Determinazione dirigenziale	n. DET-AMB-2022-1501 del 25/03/2022
Oggetto	Modifica non sostanziale del provvedimento di Autorizzazione Unica Ambientale (AUA), adottato ai sensi del D.P.R. 59/2013 da ARPAE - AACM con Determinazione dirigenziale n. DET-AMB-2020-5925 del 04/12/2020 (rilasciato dal SUAP dell'Unione Savena Idice con provvedimento Prot. n. 382 del 11/01/2021) con scadenza di validità in data 10/01/2036, per l'impianto destinato ad attività di produzione mangimi e integratori alimentari per equini, bovini animali da compagnia e prodotti ad uso esterno per equini, sito in Comune di Ozzano dell'Emilia (BO), via Del Broaldo n. 2/3 , intestato alla società CENTO FIORI SRL
Proposta	n. PDET-AMB-2022-1598 del 25/03/2022
Struttura adottante	Servizio Autorizzazioni e Concessioni di Bologna
Dirigente adottante	PATRIZIA VITALI

Oggetto: Modifica non sostanziale del provvedimento di Autorizzazione Unica Ambientale (AUA), adottato ai sensi del D.P.R. 59/2013 da ARPAE - AACM con Determinazione dirigenziale n. DET-AMB-2020-5925 del 04/12/2020 (rilasciato dal SUAP dell'Unione Savena Idice con provvedimento Prot. n. 382 del 11/01/2021) con scadenza di validità in data 10/01/2036, per l'impi

Allegato estratto cartografico reti stabilimento con rappresentazione dei punti di scarico parziale:

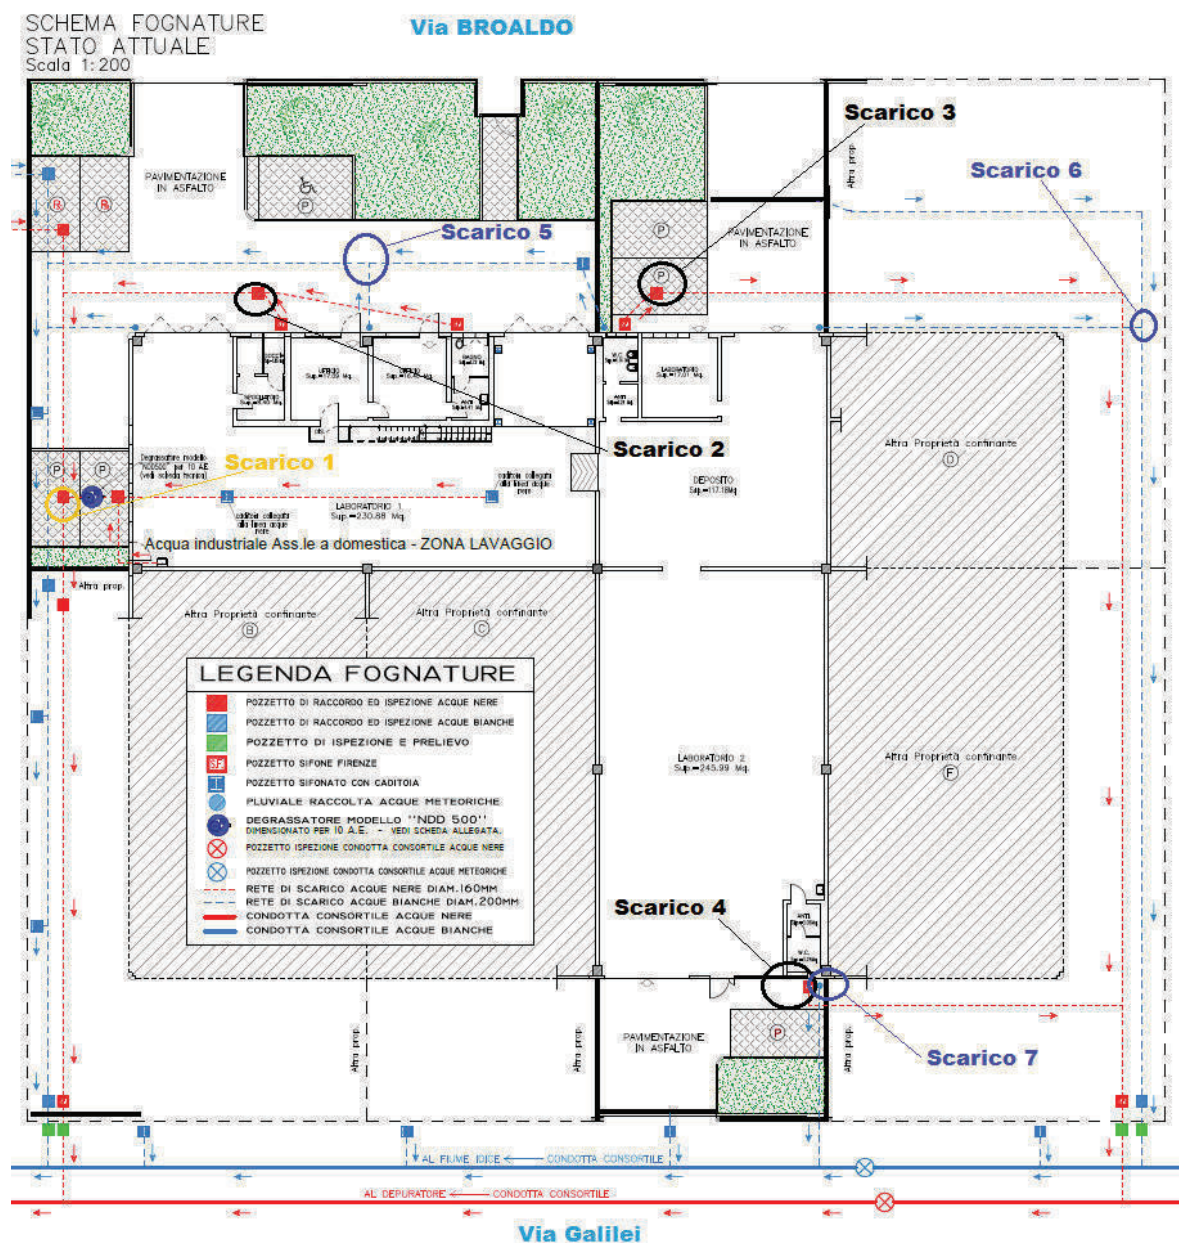
- gli scarichi dei servizi igienici e degli spogliatoi dell’area nord-est dello stabilimento, denominato **S2** nell’estratto cartografico allegato alla presente;

- nella rete fognaria “ad uso non esclusivo” delle acque reflue nere lato sud sono convogliati:
 - gli scarichi dei servizi igienici dell’area est dello stabilimento (zona deposito) denominato **S3** nell’estratto cartografico allegato alla presente;

- gli scarichi dei servizi igienici dell’area ovest dello stabilimento (zona laboratorio 2) denominato **S4** nell’estratto cartografico allegato alla presente;

- nella condotta “ad uso non esclusivo” delle acque reflue bianche lato nord:
 - gli scarichi dei coperti e delle aree di transito dell’area nord-est dello stabilimento denominato **S5** nell’estratto cartografico allegato alla presente;

- nella condotta “ad uso non esclusivo” delle acque reflue bianche lato sud:
 - 1 scarico di acque meteo non contaminate derivanti da coperti e aree di transito provenienti dall’area est, denominato **S6**;

- 1 scarico di acque meteo non contaminate derivanti da coperti provenienti dall’area ovest denominato **S7**;
 - ✓ si evidenzia che la rete fognaria delle acque bianche recapito degli scarichi in precedenza descritti, non è in gestione alla scrivente Società, tuttavia nel presente documento si esprimerà un “parere di congruenza tecnica” in previsione di una futura presa in carico da parte di Hera della suddetta rete meteo.

- le acque reflue industriali in precedenza identificate, dovranno rispettare, nel punto di scarico parziale (S1), in precedenza identificato, i valori limite previsti dalla tab. 3 dell'allegato 5 alla parte terza del D.Lgs.152/2006 - colonna scarichi in rete fognaria;
